# ZAC MULTISITE DU CENTRE-VILLE DE VILLENEUVE- SAINT-GEORGES

Etude d'impact jointe au Dossier Loi  
sur l'Eau

*Mémoire en réponse à l'avis de  
l'Autorité Environnementale pour  
les aspects relatifs à la Loi sur l'Eau*

28 avril 2017

Zonage réglementaire du PPRi sur le secteur d'étude (source Préfecture du Val de Marne)

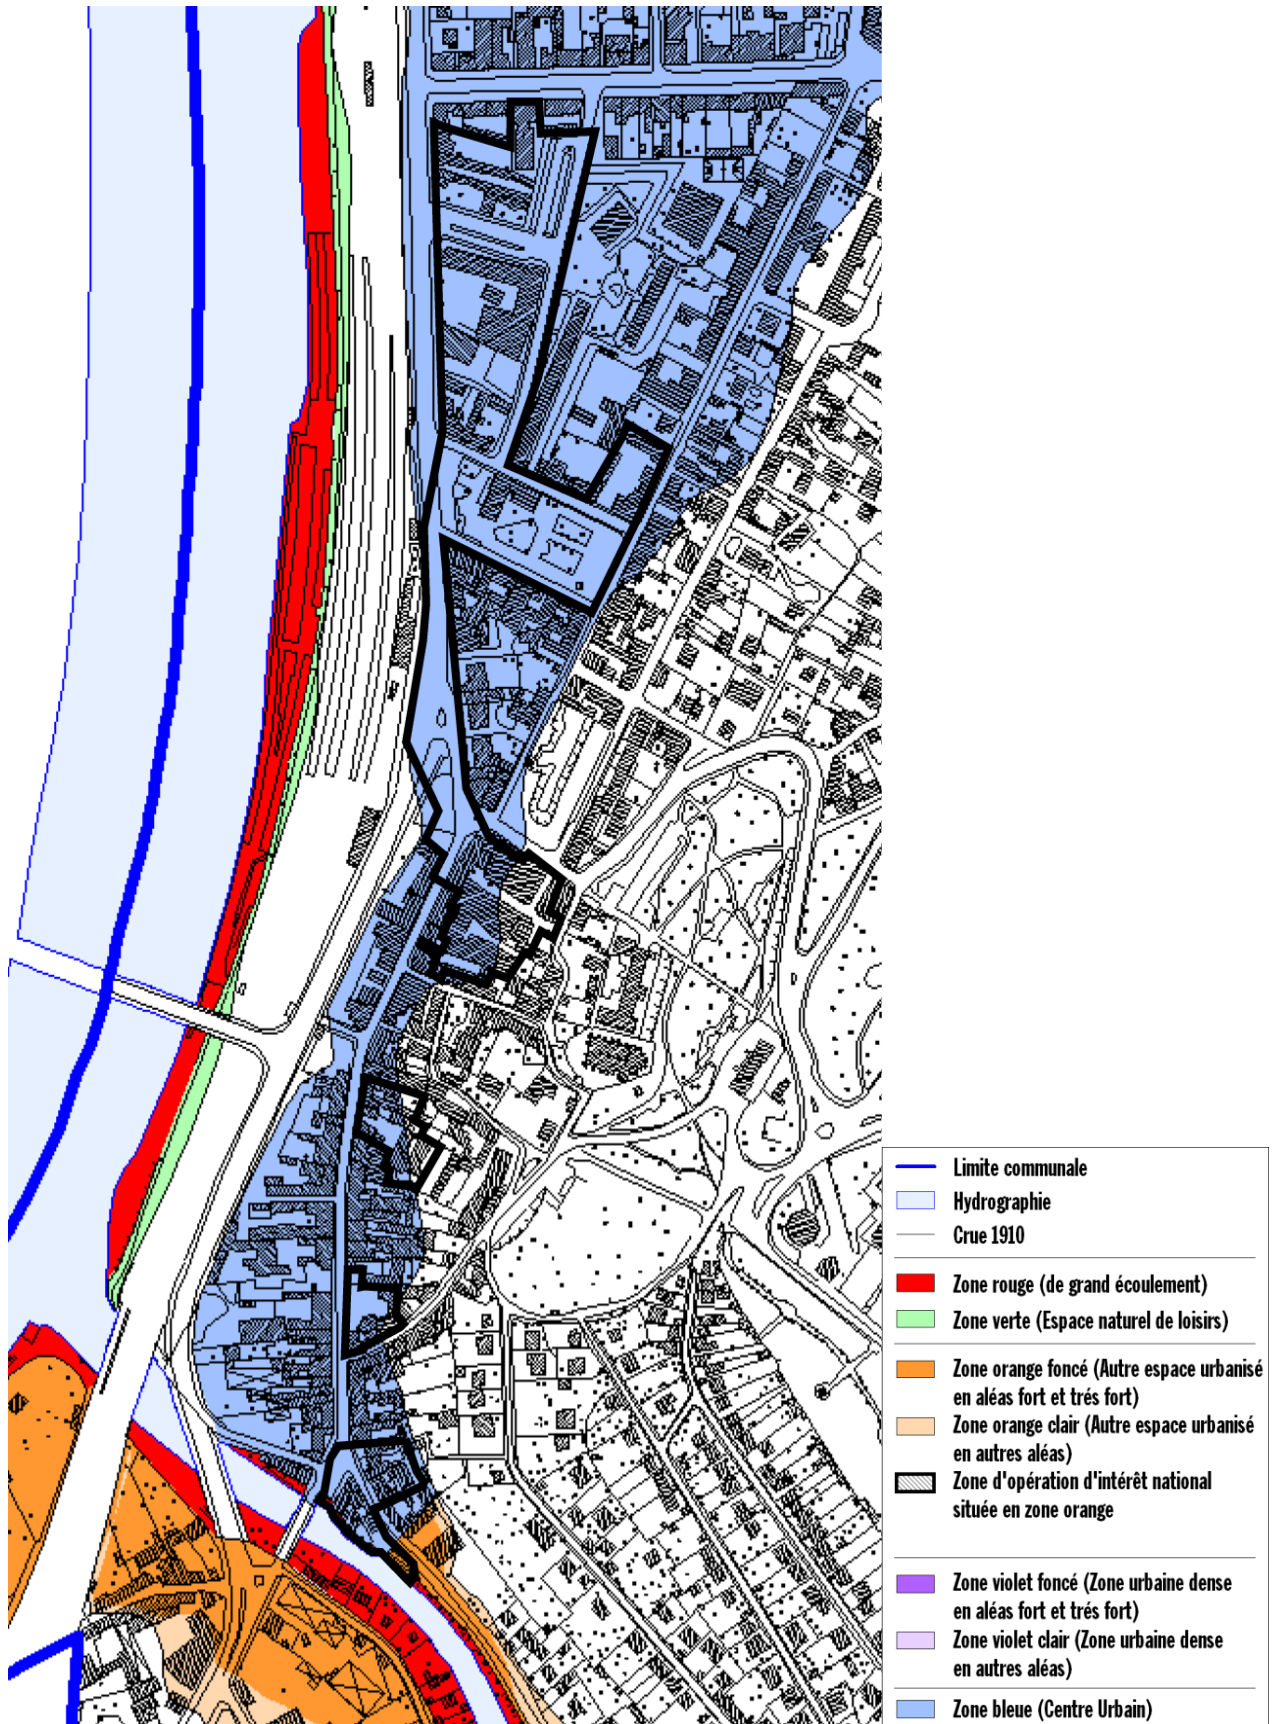
*L'autorité environnementale regrette que les réserves pour les constructions nouvelles et extensions à usage d'habitations, bien que citées dans le document, ne soit pas reprise dans la synthèse des règles d'urbanisme.*

Effectivement, les dispositions relatives à la zone orange du PPRI qui concerne une petite partie de l'îlot Pont de l'Yerres ne sont pas reprises dans la synthèse des règles d'urbanisme issues du PPRI qui figurent à l'article X de la pièce 5b.

Le dossier qui sera mis à la disposition du public sera complété par les dispositions propres à la zone orange du PPRI à savoir :

Zonage de l'AVAP de Villeneuve –Saint-Georges (source Ville de Villeneuve-Saint-Georges, AVAP, annexe du règlement, documents graphiques, juin 2013) et superposition schématique des périmètres de lots

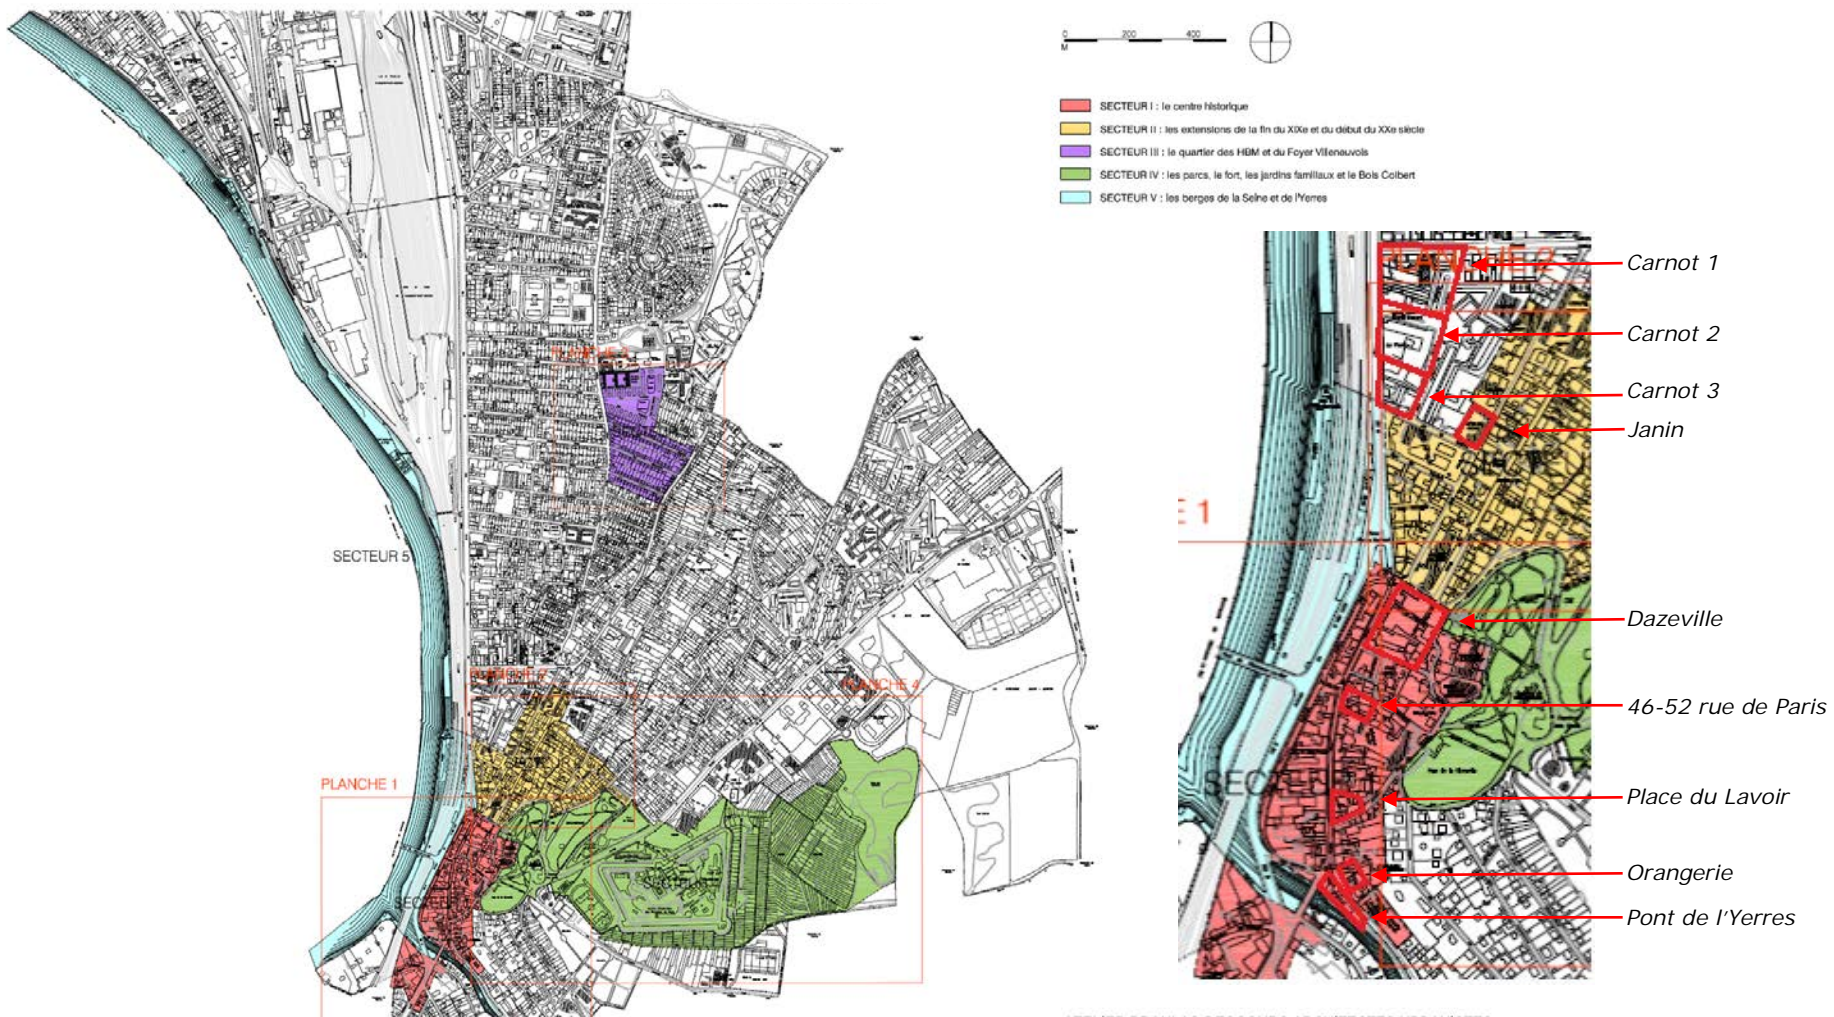
*L'autorité environnementale regrette un manque d'indications sur différents plans et note que la ZAC est presque entièrement comprise dans le site inscrit du centre ancien et dans l'AVAP, ce qui aurait mérité d'être développé.*

La carte ci-dessous (figure 2) permet de localiser les différents secteurs de l'AVAP de Villeneuve-Saint-Georges et identifie notamment :

- Le site inscrit du parc de Beauregard dans le secteur IV
- La vallée de l'Yerres et ses abords à Crosnes intégrant notamment la confluence de la Seine et de l'Yerres dans le secteur V.
